VINDAFJORD KOMMUNE

Arkivsak-ID.: 19/1187

Andre gangs behandling av Detaljregulering for Lundeneset, Ølensvåg

Støy målt når det er riggar og arbeidsaktivitet på dei to austre riggkaiane:

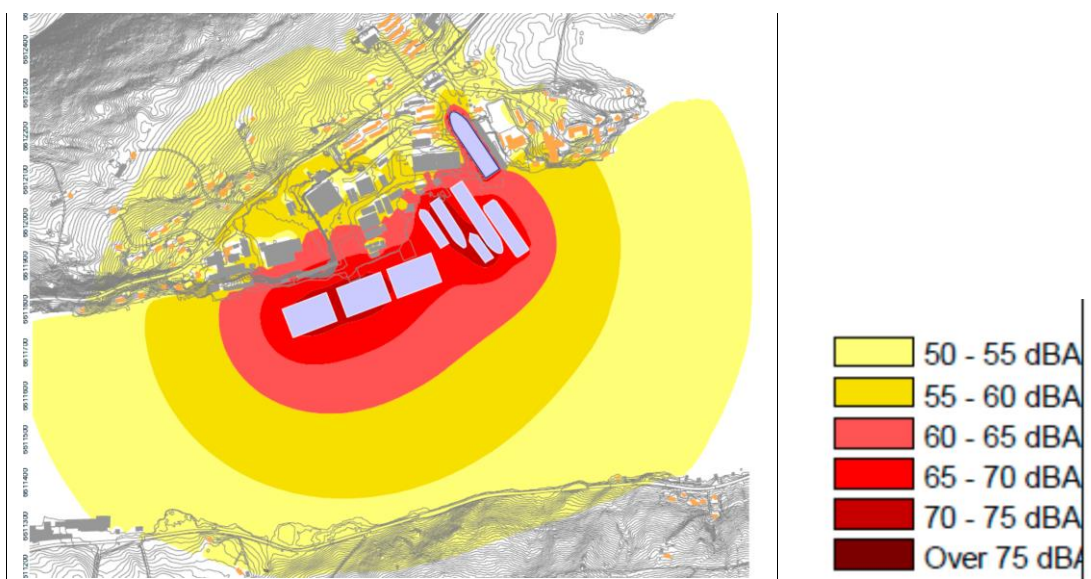
Det er utarbeida støysonerapportar for Westcon sin aktivitet ved æringsområdet. Rapportane følger innsendt merknad. Sjølv om rapportane viser at nye planlagde tiltak ved Westcon kan betre støysituasjonen mot Lundeneset, må dagens situasjon leggest til grunn.

Figur 2 i innsendt merknad kan ikkje vere dagens situasjon, då denne viser dokk med skip der dagens bygningar ligg. I planen er det sett føresegner, der nye bygningar som skal oppførast i støysonene må dokumentera at støytilhøva er innanfor krava. Slik situasjonen er i dag, så vil det seie at om det skal oppførast bygningar til støyfølsam bruk innanfor sonene, så må det gjerast avbøtande tiltak. Om situasjonen derimot skulle endre seg ved utarbeidinga av ny plan for Westcon med til dømes støyskjerm mot Lundeneset, så tek denne føresegna høgde for det, då det ved ein slik situasjon allereie er gjort naudsynte tiltak ved at det er oppført støyskjerm utanfor Lundeneset sitt område.

Det er rett som Westcon skriv i sin merknad at det i utgangspunktet ikkje bør opnast for nytt støyfølsamt bruksformål i støyutsette område. I dette tilfellet er det gjort vurderingar i gjeldande kommuneplan og areal er sett av for at Lundeneset VGS skal kunne utvikle seg. Utbygginga er såleis i tråd med overordna plan. Kven som skal bere kostnadene med støyskjerming kan ikkje regulerast gjennom plan. Kommunedirektøren meiner støy er tilstrekkeleg ivaretatt i planforslaget og sluttar seg elles til konsulenten sine kommentarar.

For å ivareta Westcon sine interesser og imøtekomme deira merknader knytt til grenseareala, er det gjort endringar i plankart og føresegnar. Sjøarealet er sett av til kombinert formål slik at fortøying og infrastruktur er sikra. Landarealet som utgjer vestleg del av Dalen sin eigedom i grensa med Westcon er sett av til kombinert formål støyskjerm og fortøyingfeste i tråd med Westcon sine merknader. Resterande del av eigedomen til Dalen er sett av til naustformål og friområde som skal sikre tilkomsten til strandsona.
